PAPI MADON – CONCERTATION ATELIER LOCAL – HAROUÉ ET VAUDEVILLE (OPERATION 5)

**MAITRISE D'ŒUVRE POUR LA REALISATION D'AMENAGEMENTS DE GESTION DES
INONDATIONS ET DE RESTAURATION HYDROMORPHOLOGIQUE**

**CONCERTATION – Opération 5 :
Création d'annexes hydrauliques à Haroué et à Vaudeville**

20 Janvier 2021

Aménagement envisagé

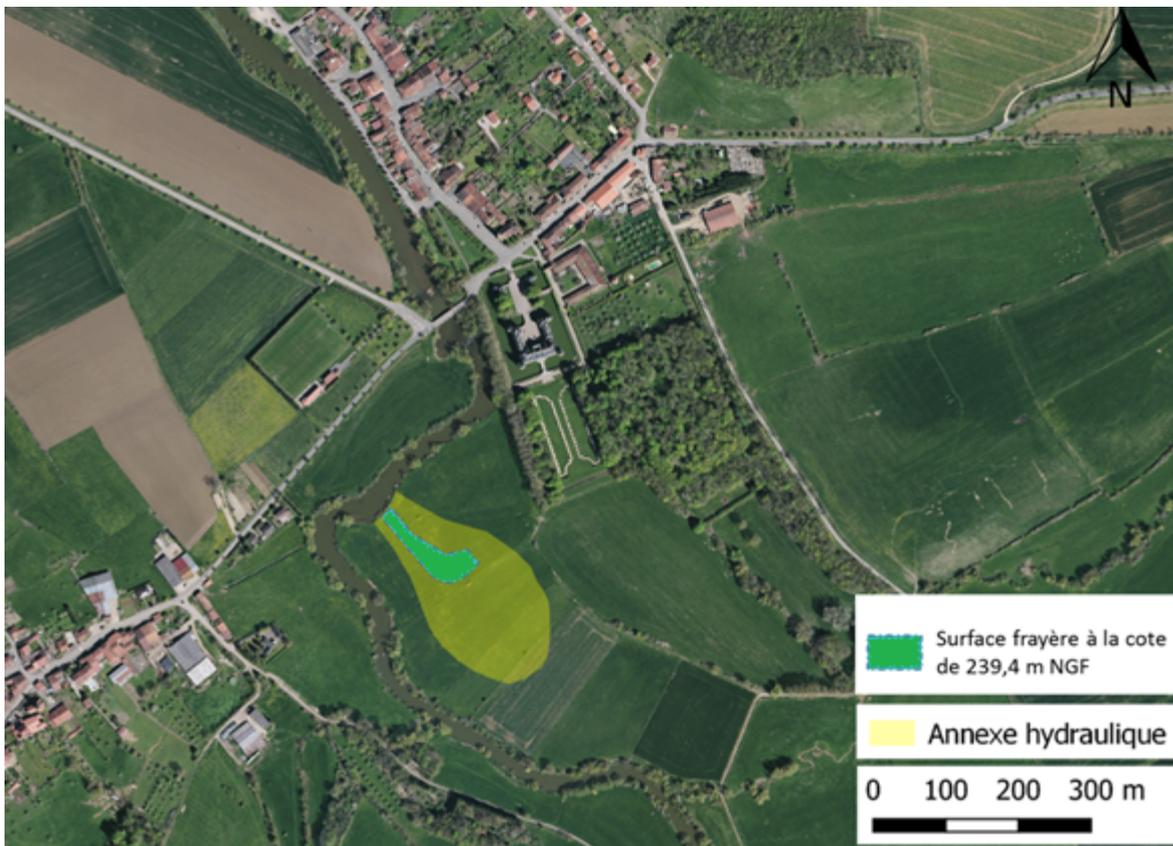
L'exploitant de la parcelle pose une question sur la profondeur de l'annexe. Il explique qu'en cas d'inondation du Madon, l'annexe va se remplir alors que les habitations ne sont pas encore menacées. Si la crue augmente, la réserve sera remplie et ne servira plus à protéger les habitations. Il explique également que le creusement est trop profond pour lui.

M. BOUVIER, l'exploitant de la parcelle explique qu'il ne lui semble pas que le bassin pourra servir à protéger les habitations.

ARTELIA répond qu'il a été regardé quelle est la hauteur d'eau du Madon lorsque les premières habitations sont menacées. Ainsi, la profondeur moyenne de 80 cm est déduite de la cote qui a été fixée lors des premières inondations des habitations. Il est rappelé que la hauteur moyenne est de 80 cm mais que cela variera.

ARTELIA explique que la remarque est juste, comme il a été expliqué précédemment, l'annexe permet d'atténuer la vitesse de montée des eaux. Une fois l'annexe pleine, la montée des eaux continue et peut aller jusqu'à l'inondation des maisons. ARTELIA a montré avec les études préliminaires qu'il n'y a pas d'impact sur la pointe de crue avec les emprises et volumes disponibles en petite crue et c'est ce qui est problématique sur ce projet.

Solution alternative envisagée

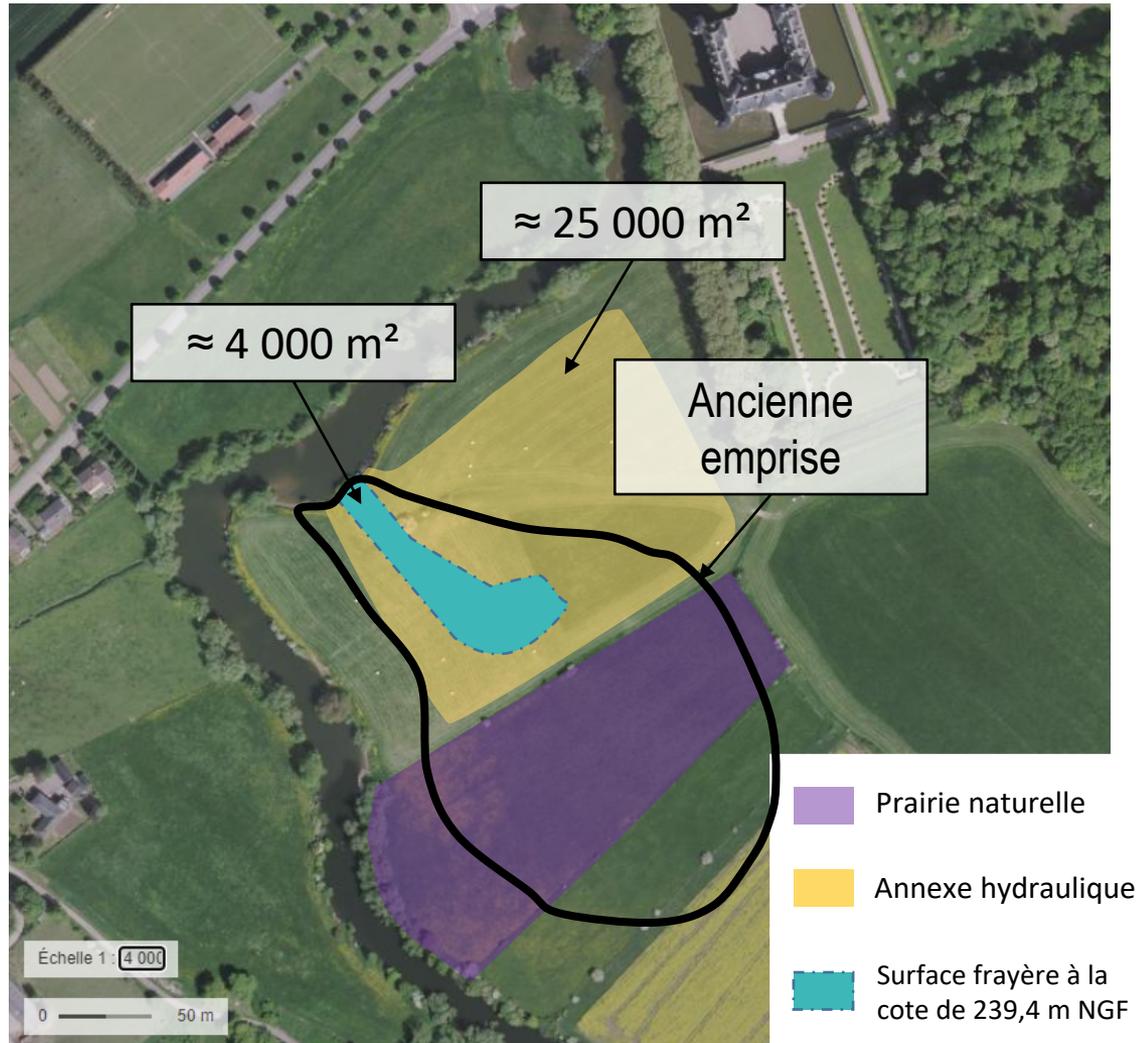
L'exploitant propose de creuser moins profond mais sur une surface plus grande pour qu'il y ait un impact sur les crues en évitant un creusement trop profond des prairies.

- **Question sur le choix de la parcelle, pourquoi celle-ci et pas celle sur la rive opposée, qui est appelé la « glacière » et pourquoi une frayère ?**

ARTELIA répond que la parcelle a été retenue du fait des terres plus hautes et des emprises disponibles importantes. Les terres de la zone de la glacière sont plus basses et la surface est plus petite. Le volume de stockage de 30 000 m³ semble à première vue difficile à obtenir. L'EPTB et l'exploitant propose de répartir ces 30 000 m³ entre la glacière et la parcelle initiale, cela permettrait d'avoir une hauteur de décaissement plus faible.

L'AAPPMA ne voit pas de problème à créer uniquement une seule frayère, dans la glacière et de répartir la zone de décaissement sur les deux parcelles.

Une modification des annexes et de la frayère (frayère dans la glacière, répartition du décaissement dans la glacière et dans la parcelle initiale) semble pouvoir mener à un aménagement plus en concertation. Les études doivent être menées pour juger de la faisabilité technique.
